**RESPUESTA A LA NOTA DEIA-DEEIA-AC-0161-3110-2022  
PRIMERA INFORMACIÓN ACLARATORIA AL ESTUDIO DE IMPACTO  
AMBIENTAL CATEGORÍA I**

**PROYECTO:  
“DISEÑO, SUMINISTRO, CONSTRUCCIÓN Y FINANCIAMIENTO  
DE PUENTES MODULARES PARA EL PROGRESO-REGIÓN No.4.  
DARIÉN-RÍO CHUCUNAQUE”**

**UBICACIÓN:  
Corregimiento de Metetí y Santa Fé, Distrito de Pinogana y Santa Fé,  
Provincia de Darién**

**PROMOTOR:  
MINISTERIO DE OBRAS PÚBLICAS**

A

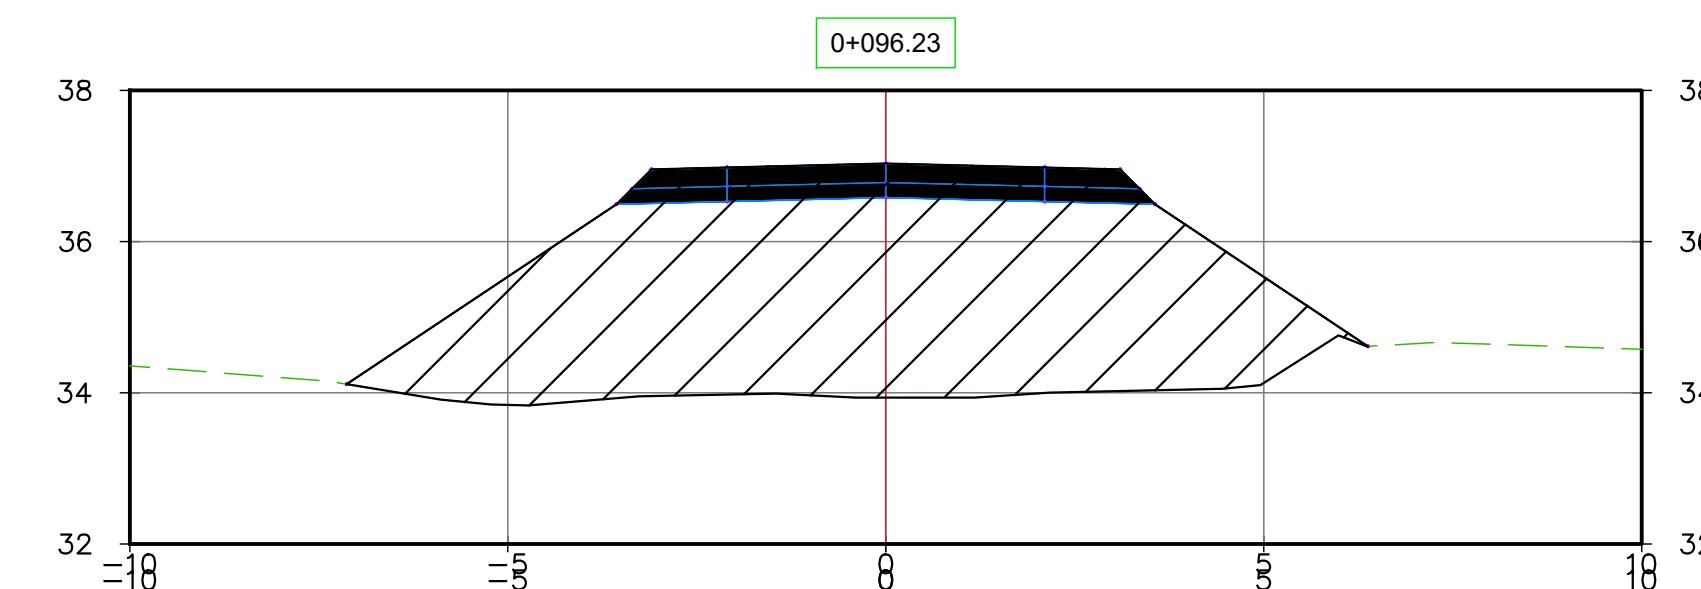
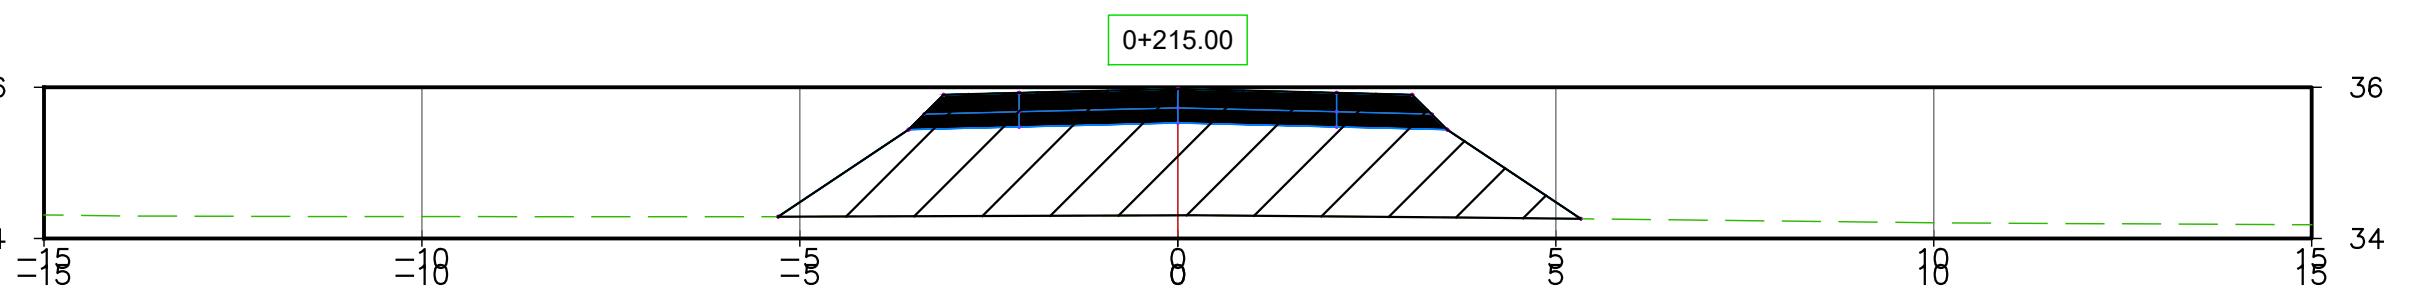
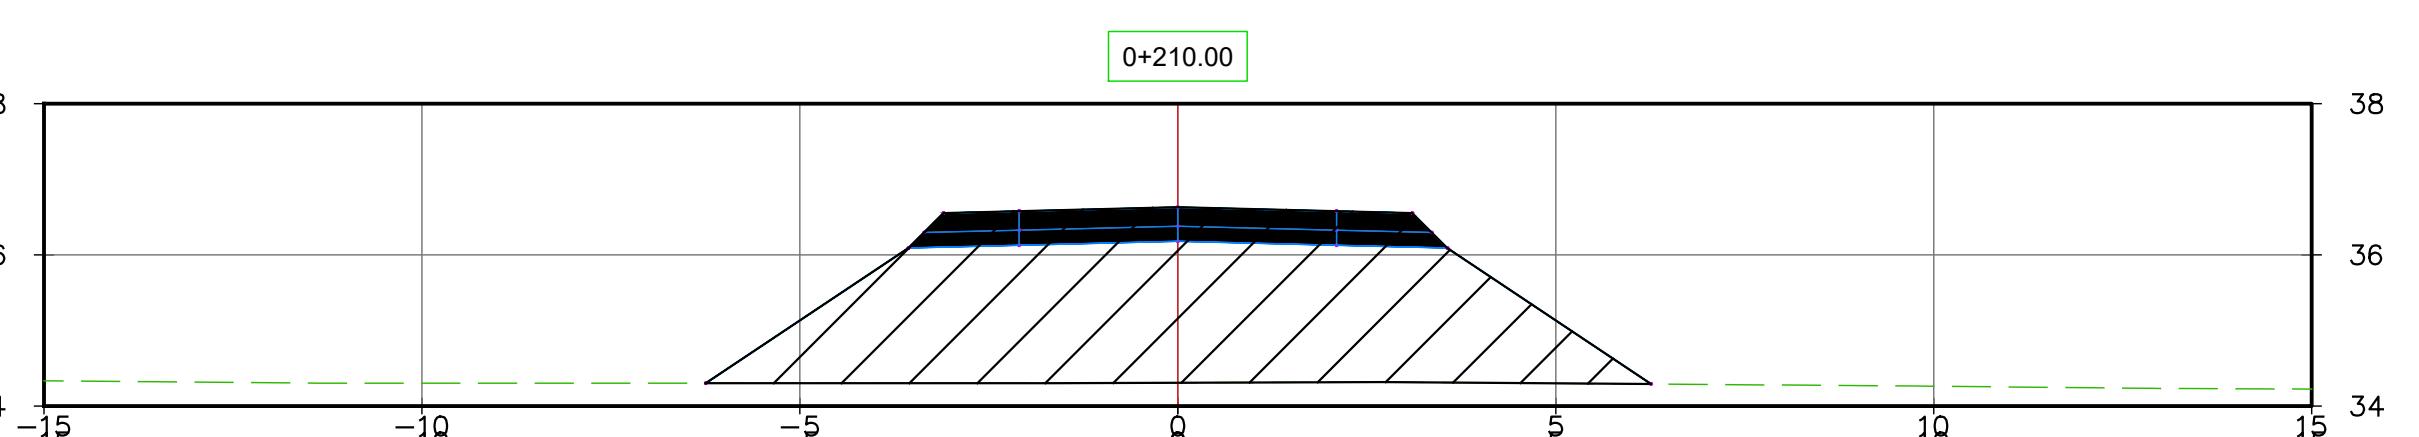
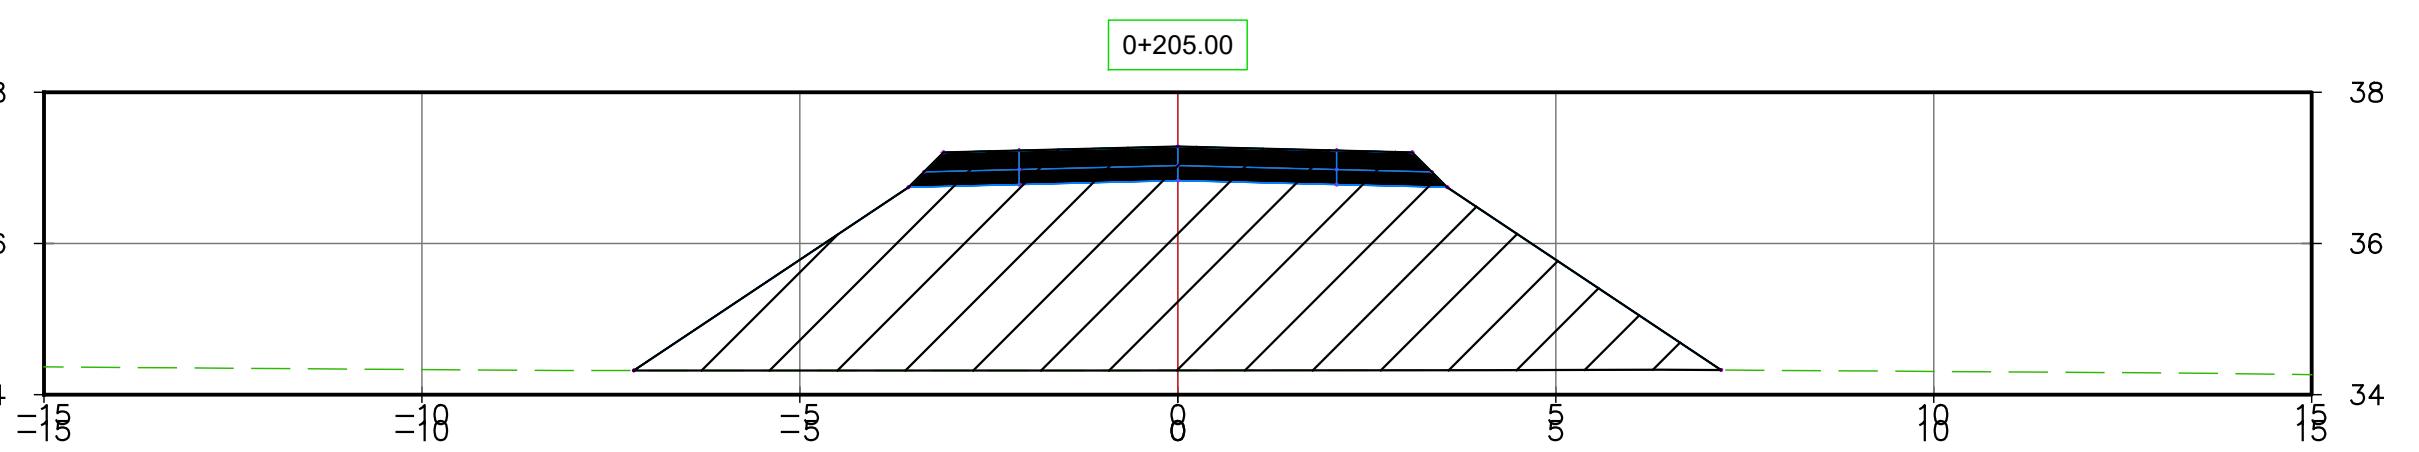
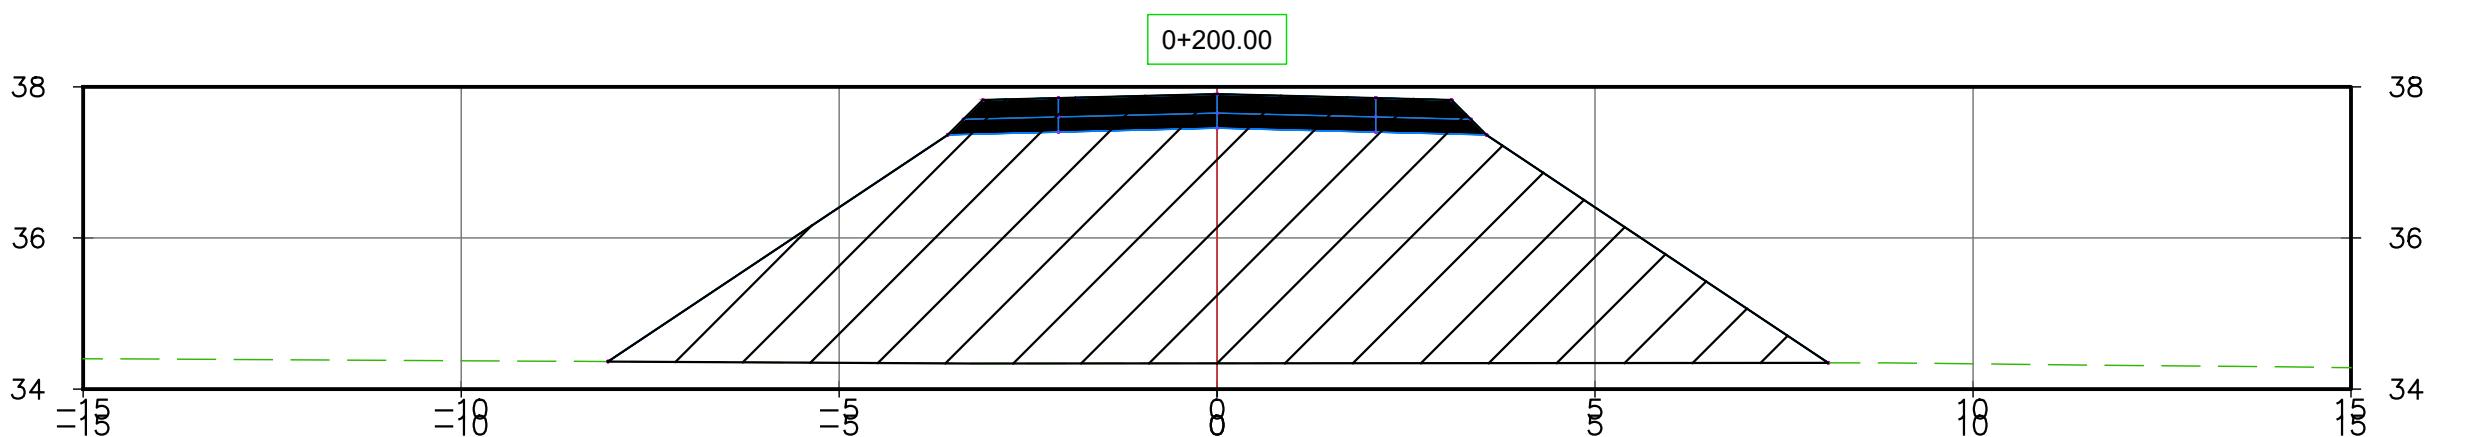
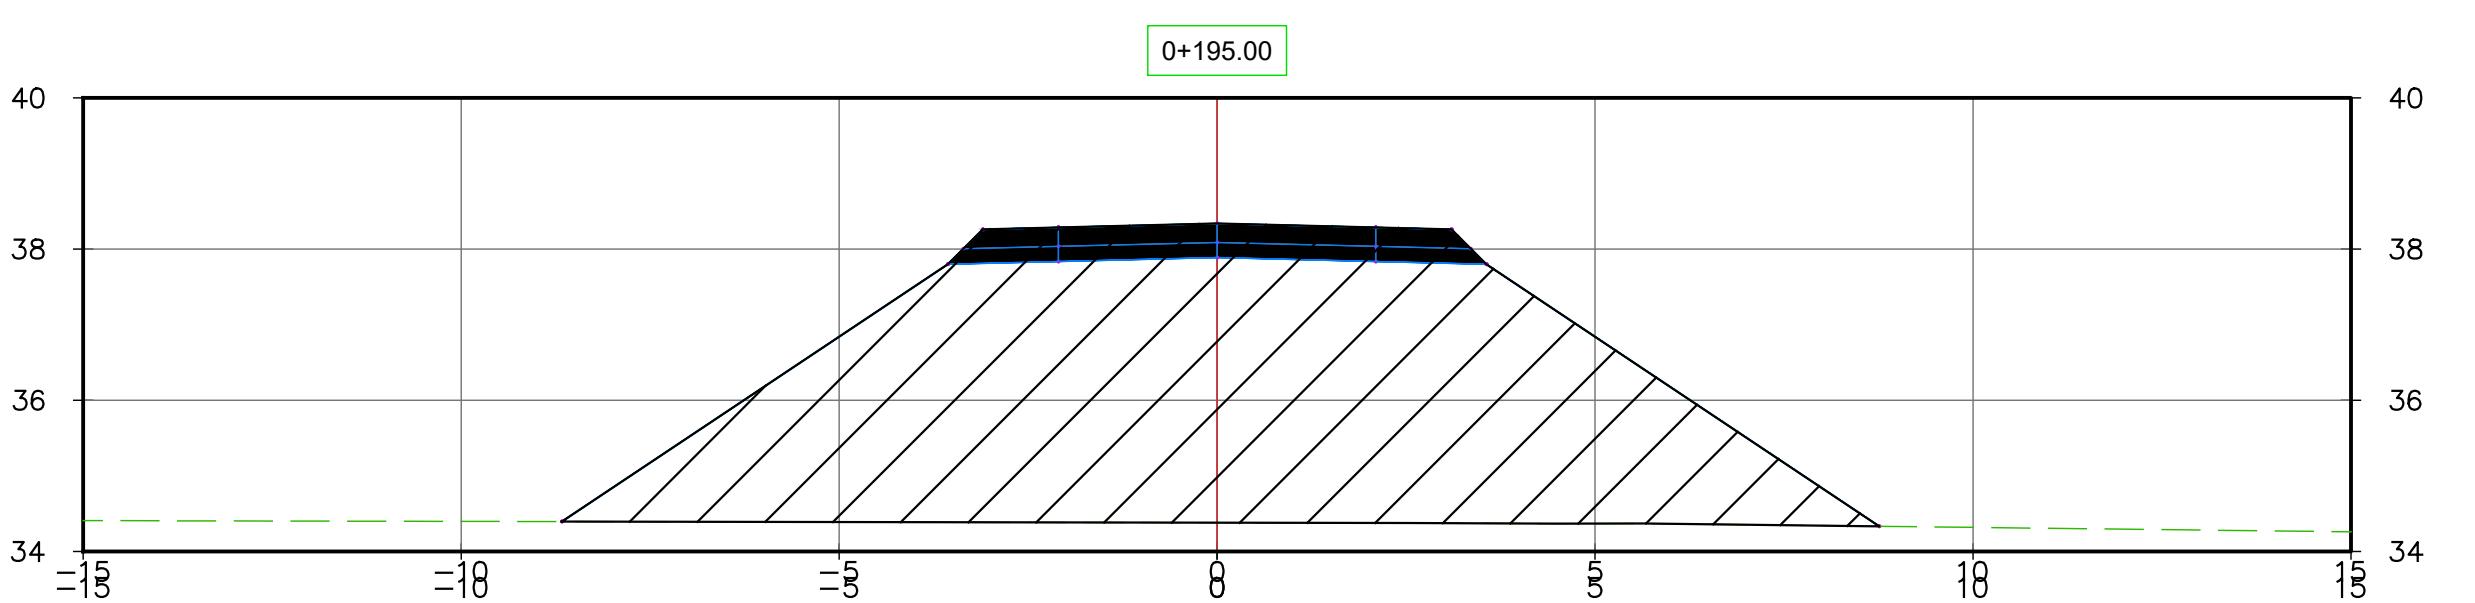
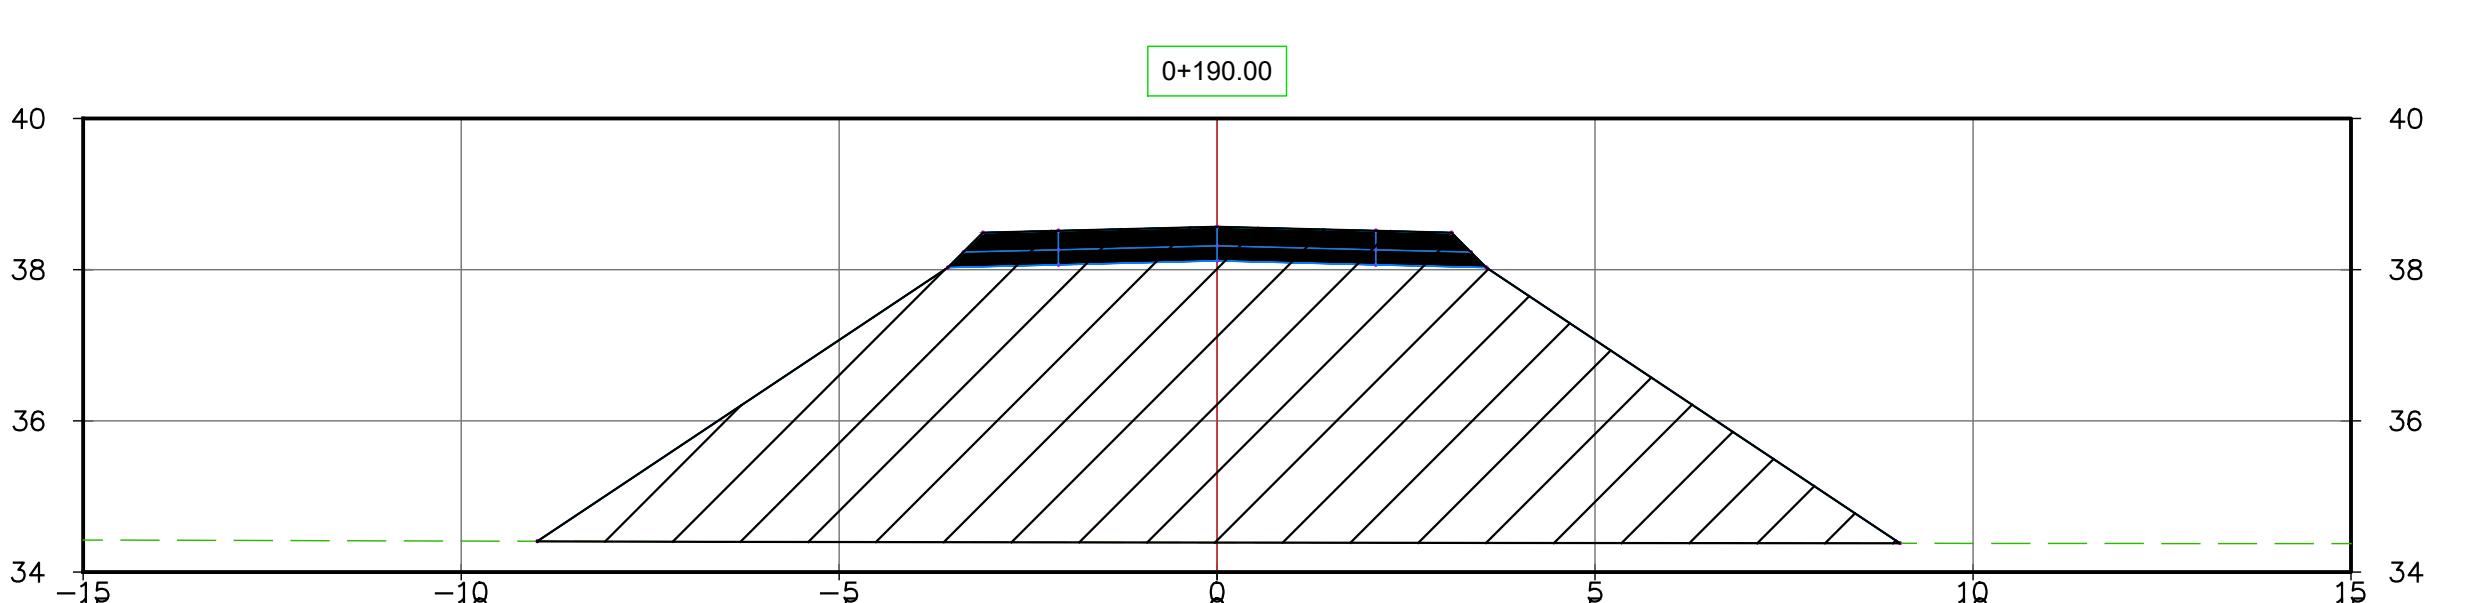
3. En el punto 5.5 Infraestructura a desarrollar y equipo a utilizar, Tabla 4 Desglose de actividades del proyecto, pág. 29, se indica, “Excavación no clasificada (corte) 172.00 m<sup>3</sup>, relleno 737.00 m<sup>3</sup>, limpieza de cauce 900 m<sup>2</sup>”. En el punto 5.2 Ubicación geográfica, incluyendo mapa en escala 1:50,000 y coordenadas UTM, pág. 17 del EsIA, se presentan las coordenadas del proyecto y superficie de 7,982.79 m<sup>2</sup>. Por lo que se solicita:
- a. Presentar planos de los perfiles de corte y relleno donde se establezca: el volumen de movimiento de tierra a generar en el proyecto y volumen de material de relleno e indicar los niveles seguros de terracería.

- a. En el Anexo 2, se presentan los planos de los perfiles de corte y de relleno que se establecerán dentro de la huella del proyecto, cuyo volumen estimado de movimiento de tierra a generar es de 0 m<sup>3</sup> y se contempla un volumen estimado de material de relleno de 2,052.46 m<sup>3</sup>. Los niveles seguros de terracería se determinan a través del estudio hidrológico mediante el Método de Análisis de Crecidas Máximas para un periodo de retorno de 100 años (parámetro establecido por el MOP en el pliego de cargos del proyecto, específicamente para la construcción de puentes). El Nivel de Aguas Máximas Extraordinarias, también conocido como N.A.M.E., representa el nivel de agua que pudiese alcanzar dicha fuente hídrica determinado en el estudio hidrológico bajo el parámetro en mención. El N.A.M.E. se ve reflejado en el plano perfil en la vista de perfil longitudinal del puente, en el Anexo 8 del EsIA (página 198) cuyo valor es de 36.00 m.
